# **DIRECTION DES ÉVALUATIONS ENVIRONNEMENTALES**

**Rapport d'analyse environnementale  
pour le projet de réaménagement de l'intersection  
des routes 108-143 et 147  
sur le territoire de la Ville de Waterville  
par le ministère des Transports**

**Dossier 3211-02-256**

**Le 23 avril 2010**

FIGURE 3 : EMLACEMENT DU MUR DE SOUTÈNEMENT

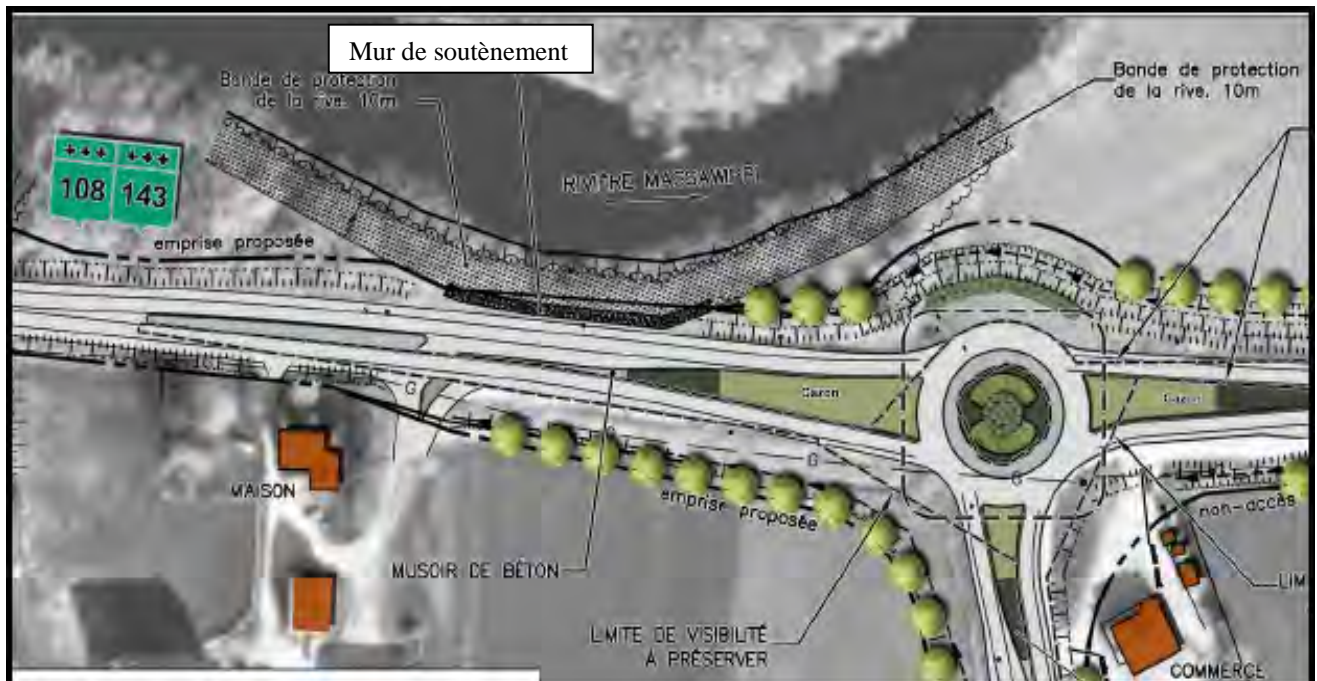
Les remblais à l'intérieur de la limite des inondations de récurrence de deux ans nécessaires à la réalisation du projet seront situés principalement sur des secteurs déjà perturbés et très anthropiques. Par contre, du côté de la rivière Massawippi, il y a une bande végétale naturelle qui longe la rivière. Cette bande de végétation agit comme zone tampon lors des crues, représente un habitat intéressant pour plusieurs espèces fauniques, contribue au maintien du sol et aide à contrôler le ruissellement et, par le fait même, diminue l'érosion de la berge. Dans le but de conserver et de protéger une bande végétale de 10 m longeant la rivière, l'initiateur prévoit ériger un mur de soutènement d'une longueur de 70 m (figure 3). Ce mur de gabion minimise l'empiètement dans le littoral et permet de maintenir le milieu naturel en place intact (MTQ, 2008). Cette mesure d'atténuation nous satisfait.

FIGURE 4 : LOCALISATION DES SECTIONS 11 ET 12

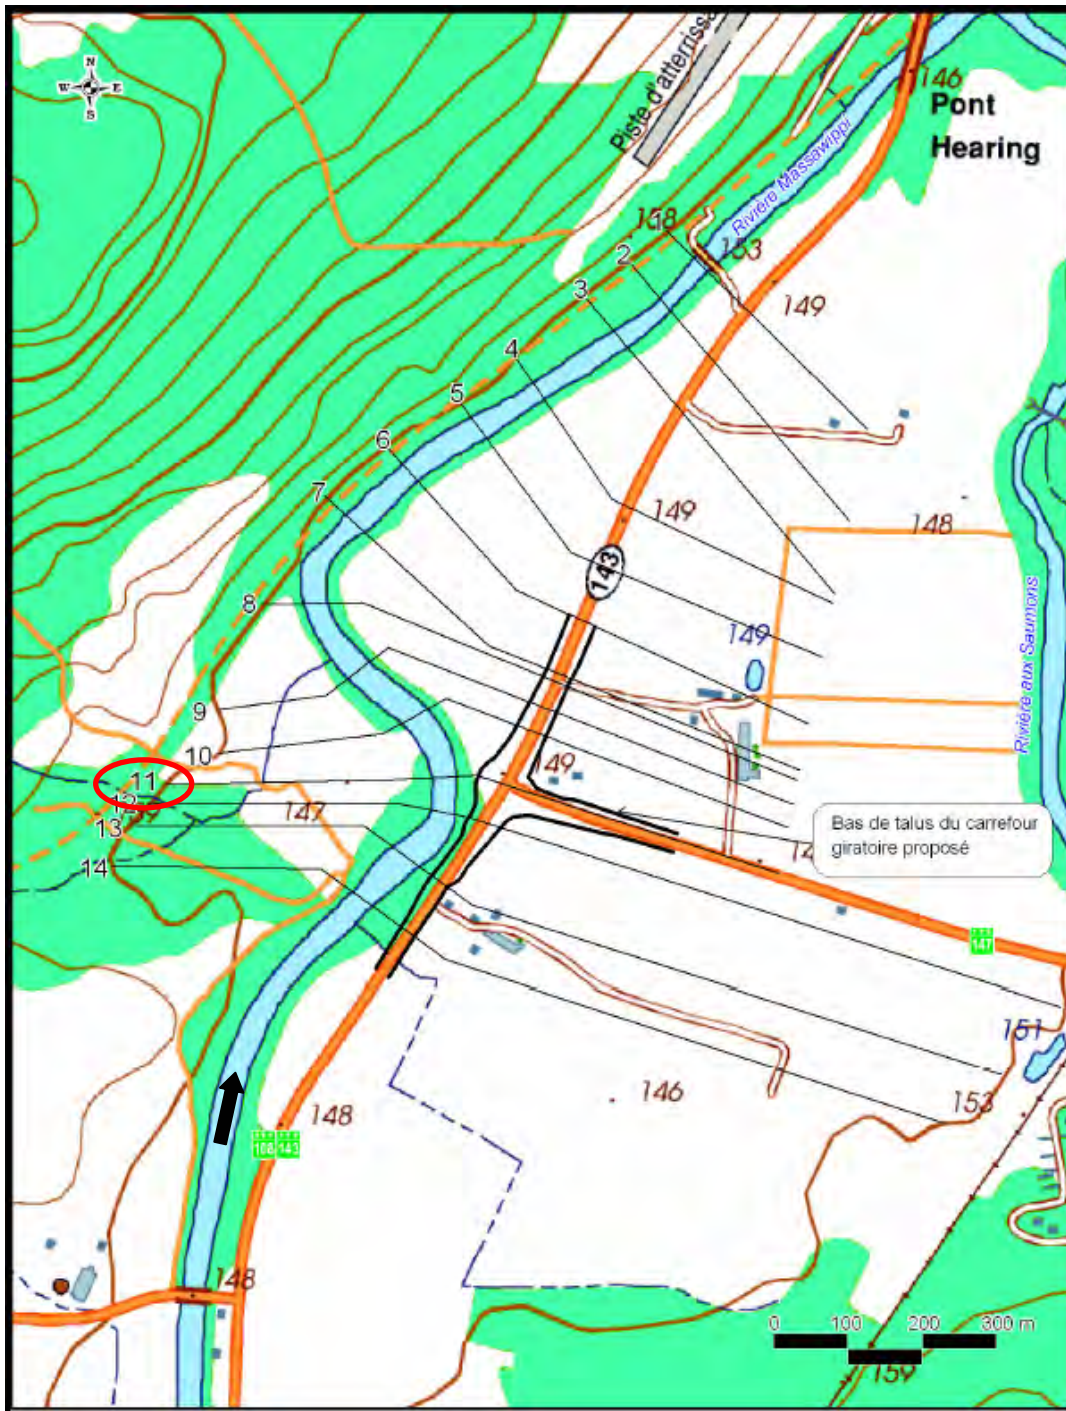
L'augmentation des vitesses sur le côté droit de la rivière (section 11) pourrait avoir un impact sur l'érosion des berges de la rivière Massawippi. À la suite d'une question adressée à l'initiateur dans le cadre de la procédure d'évaluation environnementale, celui-ci a pris l'engagement de faire le suivi des foyers d'érosion. Dans le cas de la création de nouveaux foyers d'érosion ou d'une augmentation de l'érosion des sites déjà actifs, un spécialiste recommandera, s'il y a lieu, l'application de mesures correctives nécessaires à la stabilisation sous réserve des autorisations nécessaires. Le suivi aura une durée minimale de deux ans après la réalisation des travaux ou devra durer jusqu'à ce qu'il soit démontré que la mesure appliquée est efficace. Une visite annuelle sera effectuée vers la fin de l'été (MTQ, 2009).

Considérant que les vitesses seront augmentées du côté droit de la rivière malgré qu'elles restent faibles, nous sommes d'avis que le programme de suivi devra être bonifié afin de mieux nous informer sur les effets de cette augmentation. Le suivi devrait avoir une durée minimale de trois ans après la réalisation des travaux et inclure une évaluation du taux de recul de la berge aux sections 10 et 11 où le risque d'érosion est le plus fort. De plus, le suivi des foyers d'érosion devrait être effectué entre les sections 10 et 13 au minimum. La visite annuelle devrait être effectuée après la crue printanière afin de pouvoir constater, le plus rapidement possible, les correctifs nécessaires à apporter dans le cas où il y aurait une problématique d'érosion.

FIGURE 5 : EMPIÈTEMENT SUPPLÉMENTAIRE DÙ À L'AMÉNAGEMENT D'UNE BANDE CYCLABLE

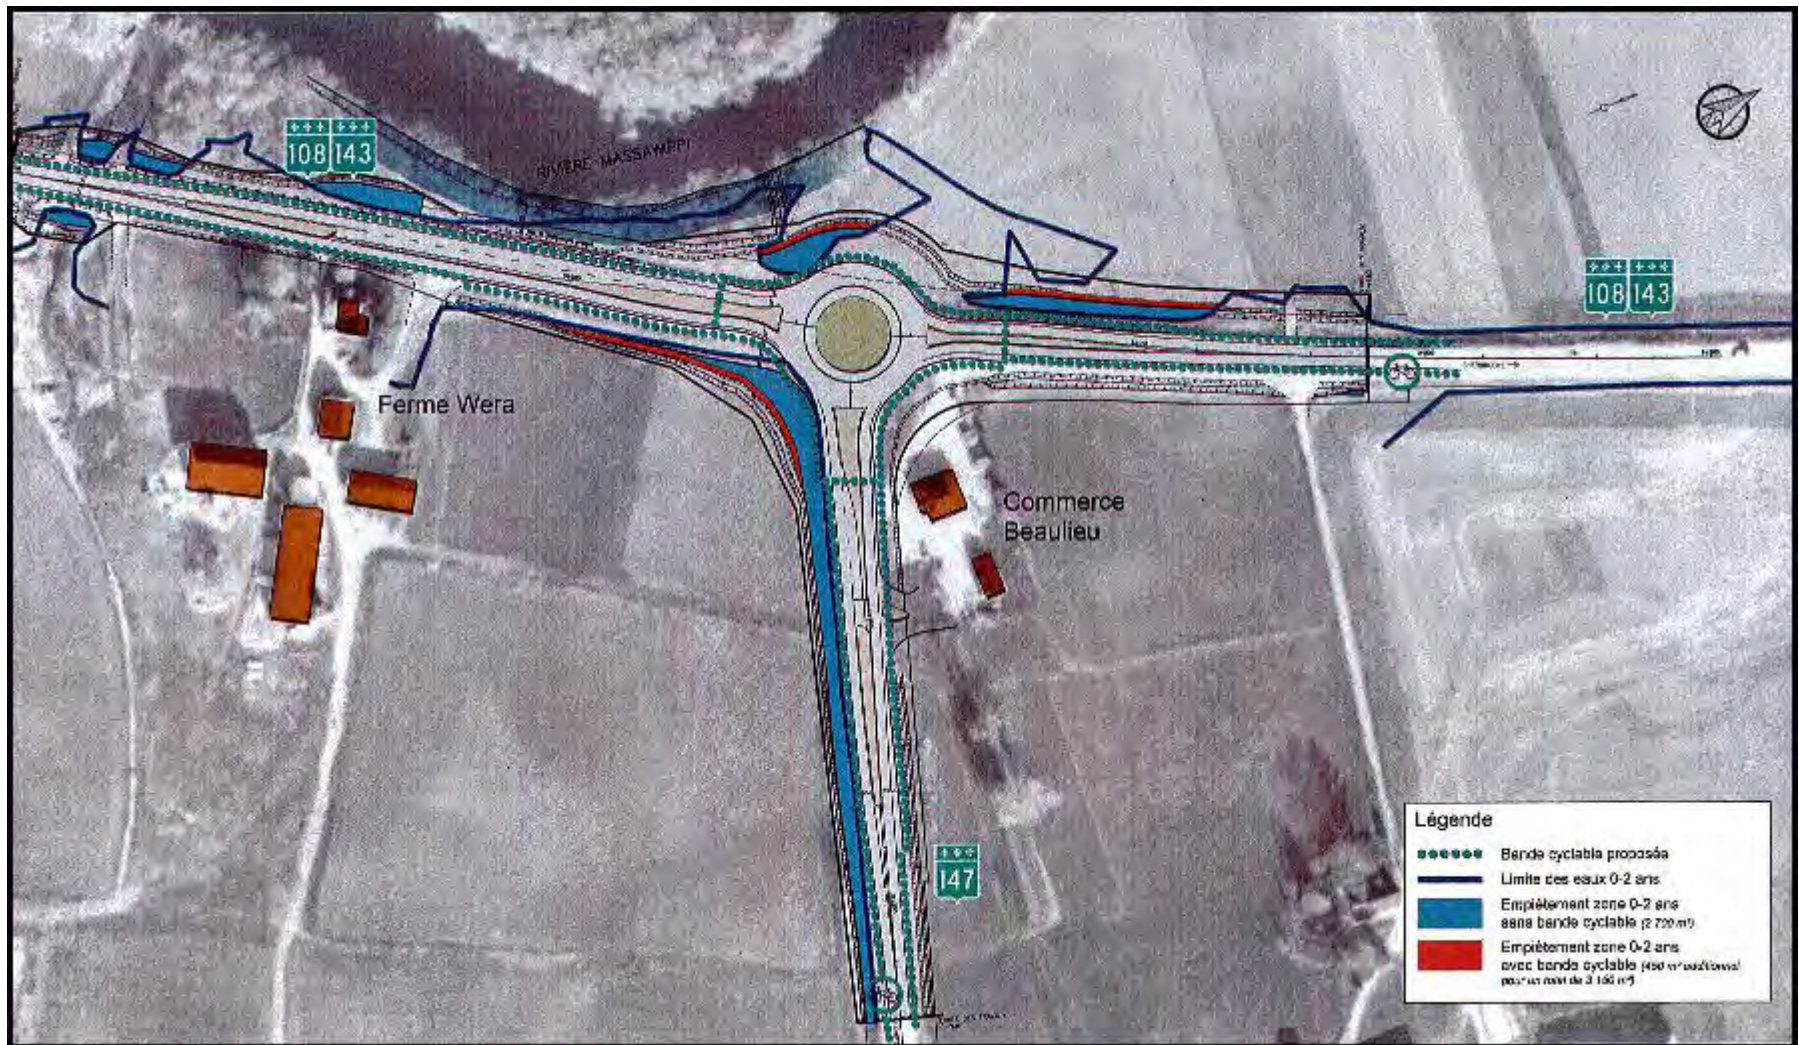
L'aménagement d'une bande cyclable a pour conséquence d'augmenter la superficie d'empiètement dans le milieu aquatique (figure 5). En effet, l'empiètement total du projet à l'intérieur de la ligne d'inondation de 0-2 ans sans bande cyclable est d'environ 2 700 m<sup>2</sup> et de 3 150 m<sup>2</sup> avec la bande cyclable. Le nouvel aménagement augmente donc l'empiètement d'environ 450 m<sup>2</sup> dans le milieu aquatique (lettre de M. Louis Ferland). Étant donné que l'empiètement supplémentaire est en partie situé du côté des terres agricoles où l'habitat aquatique est de faible qualité, que l'utilisation de ces terres à des fins autres qu'agricoles a été autorisée par la CPTAQ, qu'il n'y a pas d'empiètement supplémentaire dans la bande végétale naturelle et considérant le désir de la Municipalité, du club cycliste de Sherbrooke et des citoyens de la région à développer un passage piéton et cyclable sécuritaire, nous considérons que l'aménagement d'une bande cyclable attenante au projet est acceptable sur le plan environnemental.

Il est à noter que l'étude hydraulique reste valide malgré l'augmentation de l'empiètement dans le milieu hydrique étant donné que cette étude a été réalisée en considérant l'ensemble de l'emprise comme étant un remblai additionnel de 4 521 m<sup>2</sup> (lettre de M. Louis Ferland).
